Odpověď na interpelaci zastupitele ze dne 26.4.2023

odpovídám na Vaší interpelaci ze zasedání Zastupitelstva MČ Praha-Zbraslav dne 26.4.2023 „Novostavba bytového domu E.Přemyslovny č.p. 437- v čem konkrétně spočívá úprava původní studie“, a to k následujícím pod dotazům, zda byla změněna:

- č. 1 _ Situace z původní studie
- č. 2 _ Koordinační situace změnové studie

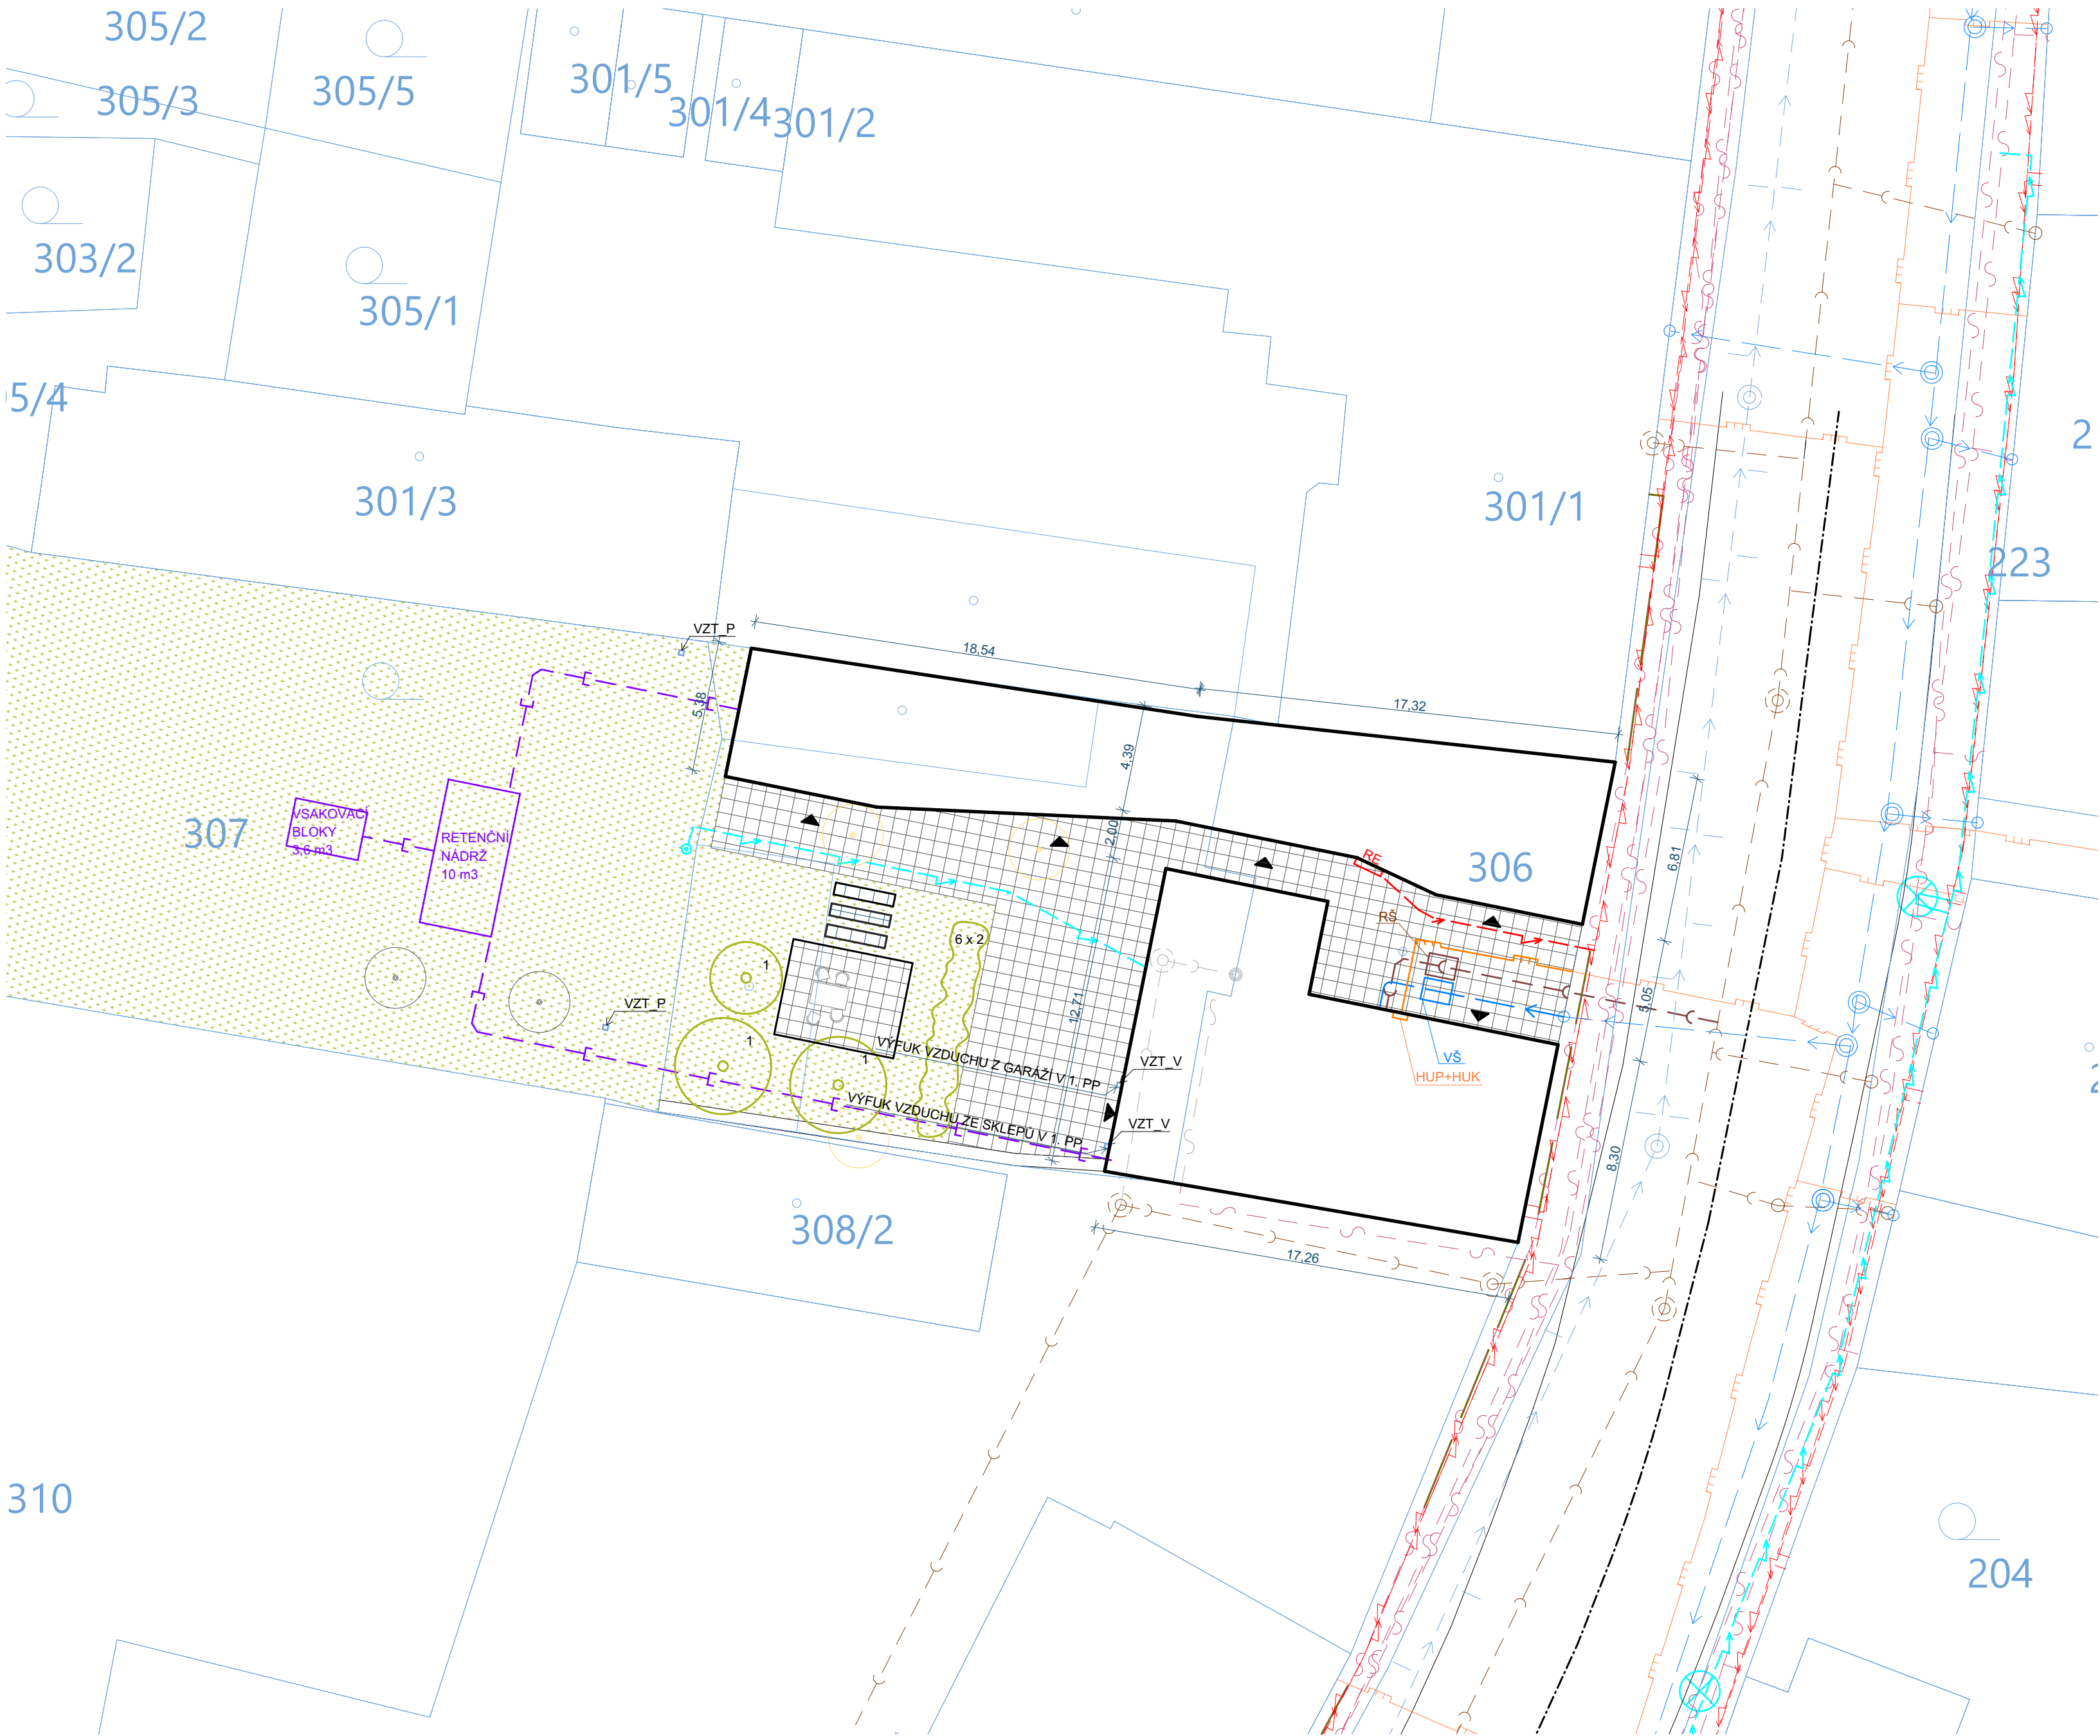
V rámci změny studie došlo ke změně koncepce parkování, a to z podzemního parkování pod objektem na parkování na pozemku par.č. 307 v k.ú. Zbraslav. Tato změna znamená především úsporu finančních nákladů na realizaci díla, která nyní činí 95 mil. Kč (včetně smluvního zajištění externího Správce stavby). Je potřeba také vnímat, že původně navržené podzemní parkoviště bylo přístupné z výtahu umístěného v průjezdu objektem. Vyjma výše zmíněného konfliktu s přístupem požární techniky bylo původní řešení nevhodné i s ohledem na praktičnost užívání nájemníky, konflikty se zásobováním komerčních prostor a zejména vysoké provozní a údržbové náklady tohoto řešení. Jiné formy podzemního řešení parkování by znamenaly další růst nákladů stavby.

Parkování je tak aktuálně řešeno na pozemku, přičemž stále pracujeme na jeho maximální optimalizaci z pohledu jeho kapacity i co nejvhodnějšího technického řešení (zelená střecha, minimum zpevněných/nepropustných ploch apod.). Z výše uvedeného srovnání je zřejmé, že celkový objem nepropustných ploch (zastavěná a zpevněná plocha) byl oproti původní studii snížen z 634 m² na 544 m², tedy o cca 90 m².

Původní studie předpokládala zastavění pozemku parc.č. 306 v k.ú. Zbraslav, a to i včetně zpevněných ploch, na kterém jsou umístěny 3 vzrostlé stromy (jedním ze stromů je vzrostlá lípa). Původní studie tedy předpokládala kácení těchto 3 stromů, což se ani v upravené koncepci nepodaří změnit.

Zpevněné plochy na úkor stávající zeleně vznikají v minimální nezbytné míře, přičemž kde to technické předpisy umožňují, je navržena zatravnovací dlažba. Konkrétní výměry dle aktuálního stavu rozpracovanosti PD jsou uvedeny v tabulce výše.
